## URGENT - Veiligheidsbericht Probleem met IPX1-classificatiesymbool op label

### IPX1-classificatiesymbool afgedrukt op verschillende spoellabels

#### IPX1-beoordelingssymbool ongepast op diverse spoellabels

**Afbeelding 1.** Voorbeeldlabel met IPX1-symbool (rood vakje)

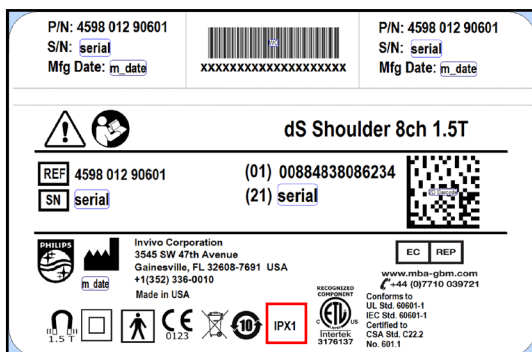
Om dit bericht samen te vatten: de labels op de betrokken spoelen die op pagina 2 van deze kennisgeving worden vermeld bevatten ten onrechte een gedrukt symbool: IPX1 (zie Afbeelding 1 voor een voorbeeld). Dit type classificatie is geen productvereiste voor deze spoelen. Er is helaas een fout opgetreden waardoor dit symbool op het productlabel is gedrukt. De toevoeging van dit classificatiesymbool heeft geen invloed op de vorm, pasvorm of functie van deze spoelen en vormt geen risico voor de veiligheid van de gebruiker of de patiënt.

<b>GEPLANDE ACTIES DOOR PHILIPS</b>	<p>Er worden corrigerende en preventieve maatregelen genomen om ervoor te zorgen dat dit soort fouten zich in de toekomst niet meer zullen voordoen. Er worden onmiddellijk maatregelen uitgevoerd om IPX1-symbolen van labels te verwijderen voor toekomstig gebruik.</p> <p>Deze kennisgeving wordt verspreid onder klanten die de betrokken producten op hun locaties hebben geïnstalleerd.</p>			
<b>OVERIGE INFORMATIE EN ONDERSTEUNING</b>	Neem voor meer informatie over dit probleem of voor ondersteuning contact op met de Philips-contactpersoon bij u in de buurt.
